Kjækanelva kraftverk, Kvæningen kommune, Troms fylke - kommentarer til innkomne høringsuttalelser

Clemens kraft AS har nedenfor kommentert uttalelsene mottatt fra NVE 19.9.2014. Fristene har vært korte men kommentarene er gitt ut fra den tiden som har vært tilgjengelig. Vi må eventuelt komme tilbake med utfyllende kommentarer ved behov.

Figur 1: Kart som viser alternativ rørtrase forbi gårdstun og fritidsbolig på 31/15.

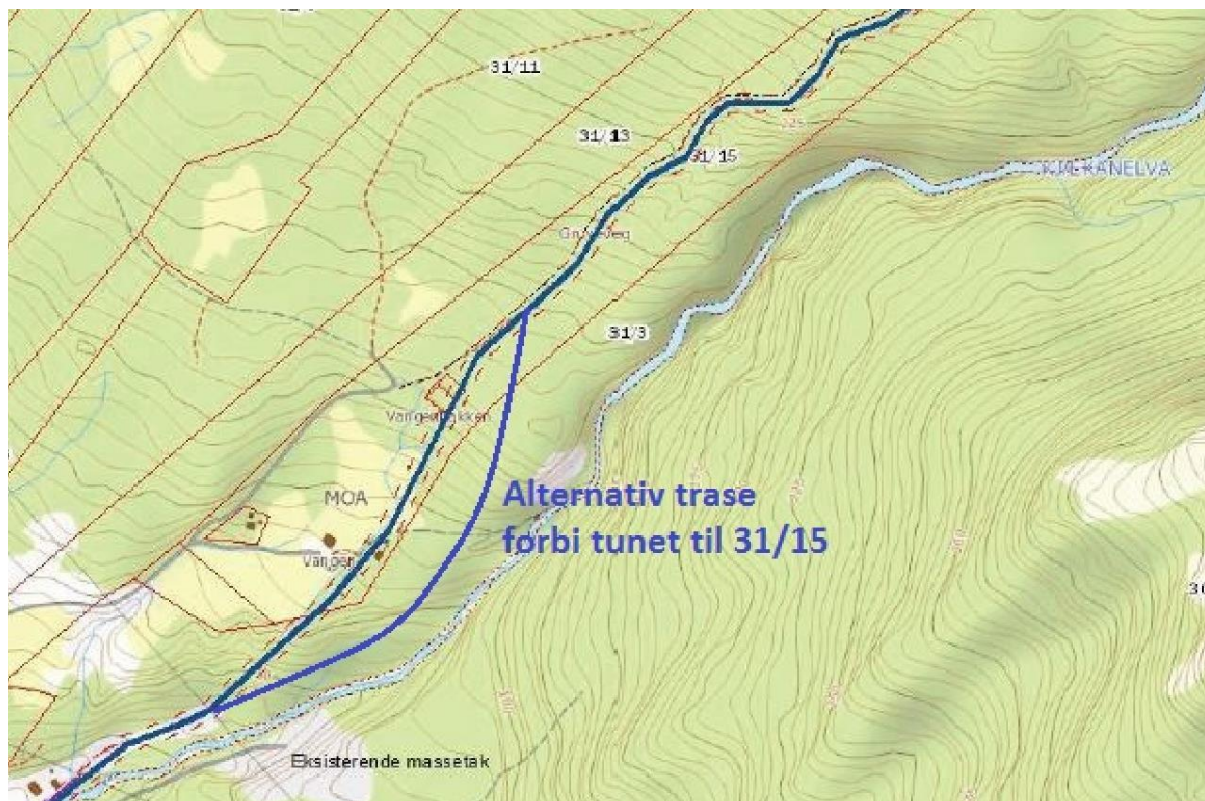
Vannveien vil gå forbi både et bolighus, gårdsbruk og fritidsbolig. Og anslagsvis 70% av vannveien vil gå på annen eiendom. Ingen av de berørte parter har vært forespurt eller er på noen som helst måte opplyst om prosjektet.

Vi beklager at berørte grunneiere ikke har vært informert. Det er nå opprettet kontakt med grunneier på 31/15 og det har vært avholdt et møte hvor saken ble gjennomgått. Det ble befart en trase for som alternativ rørtrase som ligger utenom tomte til gårdsbruket og godt unna fritidsboligen. I forhold til rørtrase langt veien på 31/15 er vi nå i samtaler med grunneier i forhold til å få til en avtale om grunn for dette.

Figur 2: Kart som viser verdivurderinger i noen friluftsområder i Kvænangen og plassering av Kjækanelva og Sandneselva kraftverker. Rødfarget=svært viktig område, mørke gul=viktig område og lyse gul=registrert friluftsområde. Kilde: www.tromsatlas.no.

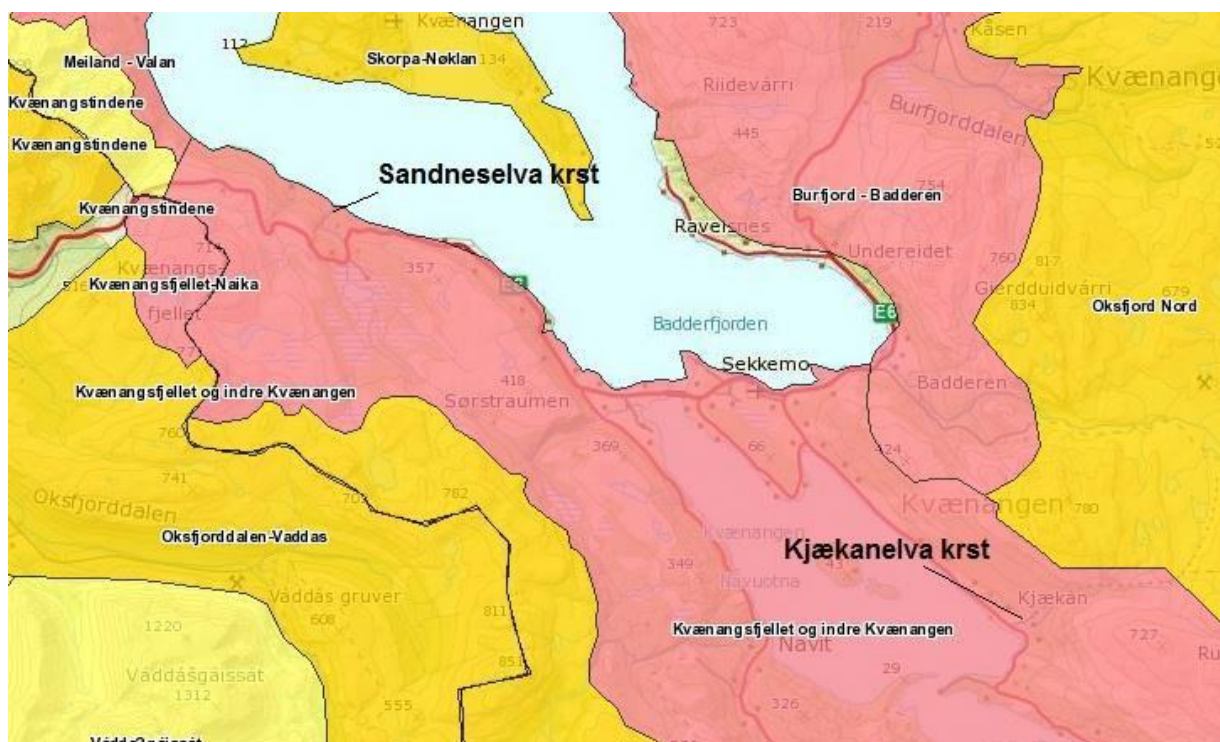
Søknaden synes å være svært mangelfull og til dels misvisende når det gjelder bruken av området i friluftssammenheng. Dersom vår anmodning om å bruke den lokale friluftskartlegginga hadde blitt tatt til følge (jf. vårt brev til Fjellkraft av 20.2.2014) ville det ha kommet frem at området er definert som et mye brukt og et svært viktig friluftsområde. Det går en «Tiltopps-sti» langs elva (traktorveg) til Kjækanfjellet. og Elvedalen er et populært rekreasjonsområde både sommer- og vinterstid. Veien opp langs elva er også en av flere innfallsporter til et stort nettverk av stier som brukes mye i sommerhalv året, også med gode muligheter for syklende.

På bakgrunn av til dels mangelfull og dels misvisende opplysninger i konsesjonssøknad for Kjækanelva kraftverk vil vi på det sterkeste fraråde at det gis konsesjon slik søknaden nå foreligger, særlig med tanke på temaene friluftsliv og kulturmiljø. Vi ber derfor om tilleggsutredninger for temaene friluftsliv og kulturminner/kulturmiljø for Kjækanelva kraftverk før vi kan ta endelig stilling til søknaden.»

Da konsesjonssøknaden ble skrevet i 2009-2010 var kartleggingen av friluftsområder i Kvæningen ikke ferdig. Av ulike grunner er søknaden blitt liggende uten oppfølging. Tiltaket i Kjækanelva ligger i friluftsområdet *Kvæningsfjellet og Indre Kvæningen*. Vi har nå fått oversendt beskrivelsen for bruk og verdivurdering av friluftsområdet. Veien opp til området i dalen er i svært dårlig tilstand, lokalbefolkningen har etter beste evne og tilgjengelige ressurser forsøkt å utbedre denne til en stand som gjør at den kan brukes slik den har vært brukt i all den tid den har eksistert. Ved en utbygging vil kraftverket, grunneiere og innbyggerne dra felles nytte av at veien blir oppgradert til en standard som gjør at den kan brukes til friluftsliv, skogsdrift m.m., her nevnes tiltak som grøfting, stikkrenner og dekkelegging.

På en skala fra 1 til 5 (liten til stor verdi) har en rekke tema fått vurderingen *stor verdi (5)*. Dette gjelder bl.a. *bruk, opplevelseskvaliteter, symbolverdi og tilgjengelighet*. I en totalvurdering er friluftsområdet blitt vurdert til *svært viktig (A)*.

Metoden brukt i kartleggingen kan det nok stilles en del spørsmål ved, blant annet er motorisert ferdsel og bruk av scooter ikke definert av veilederen som friluftsliv og kan ikke regnes inn her. Området i Kjækan er først og fremst brukt av snøscootere da det går scooterløype opp langs den gamle anleggsveien der tiltaket er planlagt. Det er nok først og fremst områdene i Kvæningsbotn som veier tyngst i denne verdivurderingen. Tiltaket vil heller ikke berøre området i Goppisdalen direkte. Inntaket er plassert godt bort fra veien opp til dalen, knapt synlig. Rørtrase inn til inntaket graves ned og legges bort fra veien. Dette kan befares og ses nærmere på i forbindelse med befaringen av området.
